Mission régionale d'autorité environnementale
CENTRE - VAL DE LOIRE

Avis sur le projet du « parc éolien de Guilly » à Guilly (36)

Autorisation environnementale

N°MRAe 2022-3383

Contexte éolien (Source : étude d'impact, page 486)

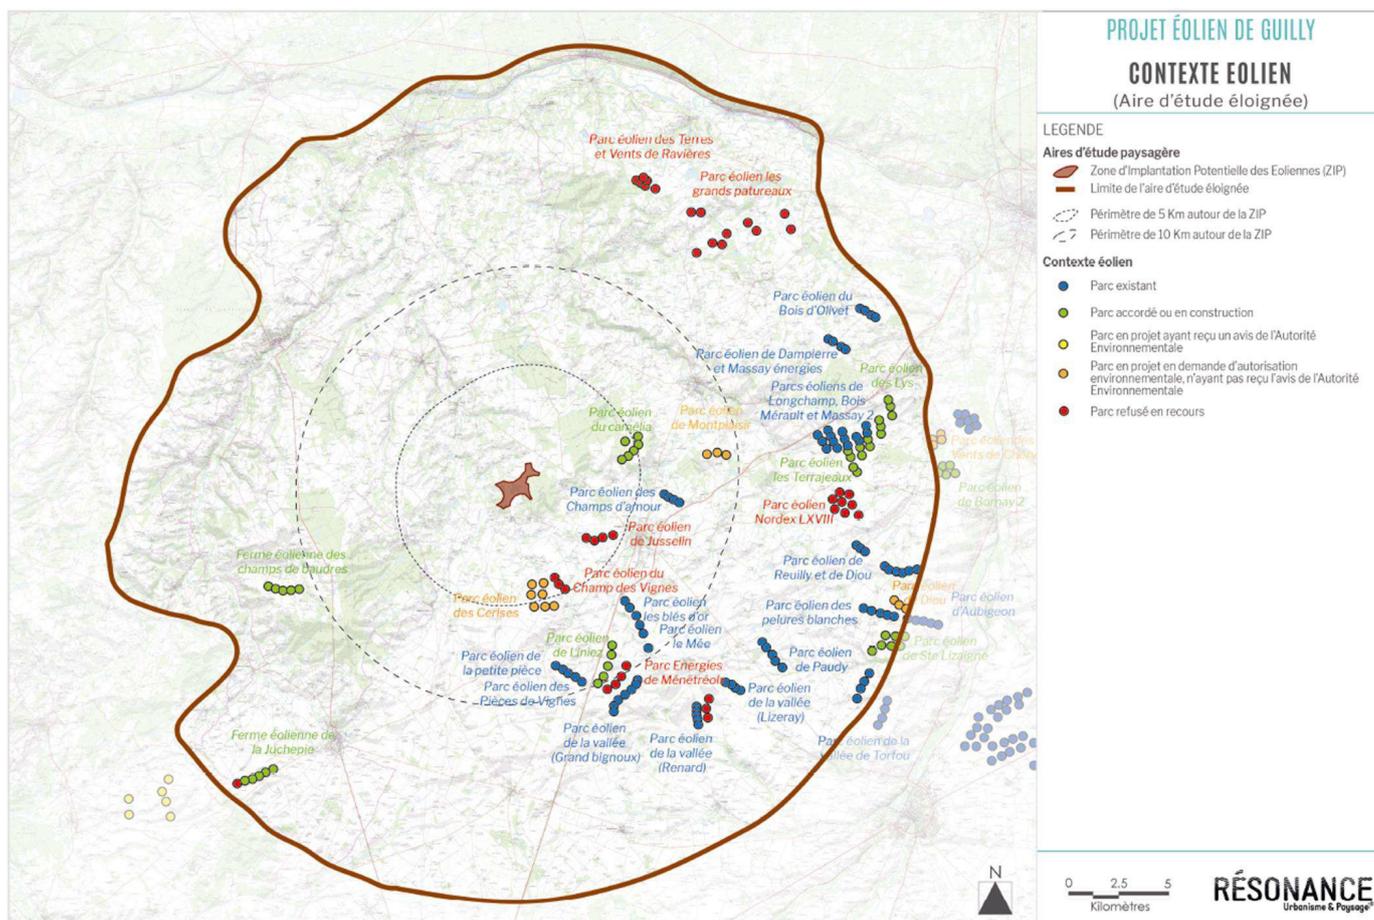
Le contexte éolien est notamment présenté au moyen d'un tableau et d'une carte matérialisant les projets autorisés, refusés et en cours d'instruction. Dans le périmètre de l'aire d'étude éloignée, le pétitionnaire totalise 35 parcs pour 175 éoliennes se concentrant principalement sur la moitié est de la ZIP. Le projet vient se positionner au nord de la commune de Guilly et est implanté de façon à former un quadrilatère, dans une zone actuellement dépourvue d'éoliennes.

Le parc éolien de Diou, indiqué comme étant en cours d'instruction, a été autorisé par arrêté préfectoral en date du 14 juin 2022.
